Verlag participatiebijeenkomst Lindelaan 23 mei 2023

Tijdens de eerste participatiebijeenkomst zijn de aanwonenden en wijkraad de Leyen geïnformeerd over de herinrichting van de Lindelaan. Naast de informatie werden er ideeën opgehaald.

Tekening 1

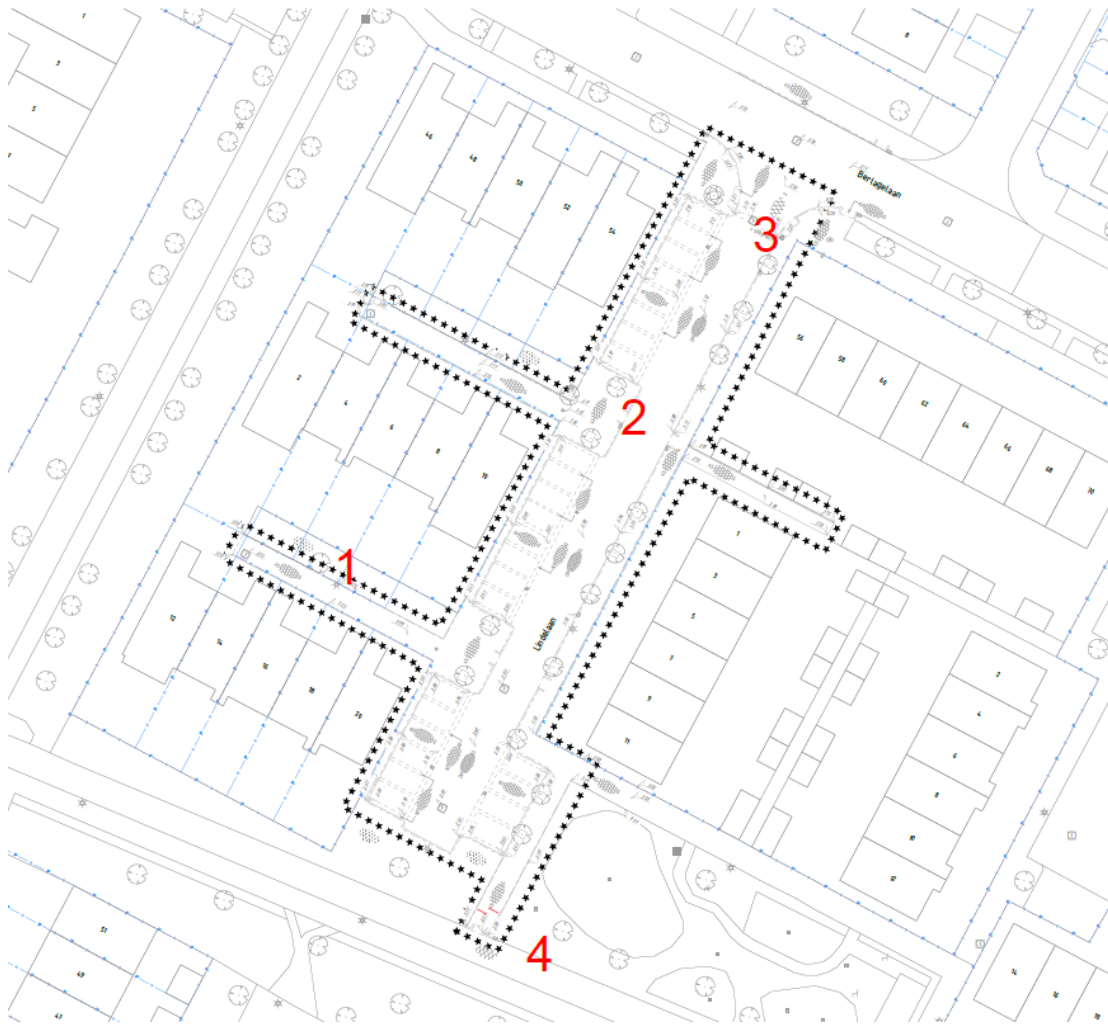
1. Water af laten lopen richting tuinen; Geul niet in het midden; Infiltratiegootje.
2. Bomen terugplaatsen die dieper wortelen; stoep verwijderen.
3. Vluchtheuvel, bord plaatsen 'rechts heeft voorrang' of plantenbak Berlagelaan inkorten voor beter zicht.
4. Geen post-it, maar hier stonden geleide hekken geschetst voor het tegengaan van fietsen/brommers.

Tekening 2

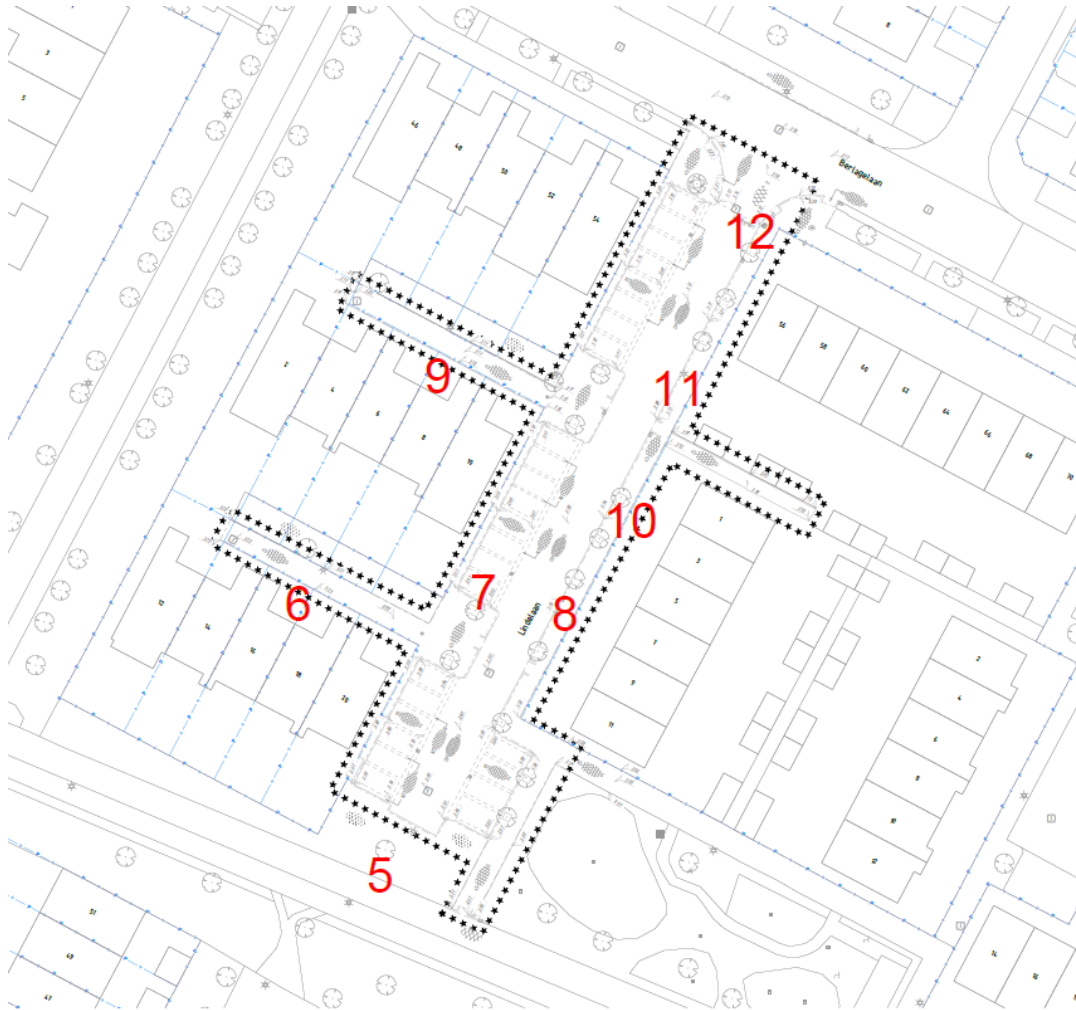
5. Deze strook erbij betrekken; doorsteek naar fietsroute? Lindes?
6. Waterafvoer.
7. Verlichting met laadaansluiting auto's.
8. Parkeren naast eventuele groenstrook niet gewenst.
9. Waterafvoer.
10. Loopstrook in andere kleur.
11. Alles aanleggen op A-niveau, dus op dezelfde hoogte.
12. Drempel / plateau.
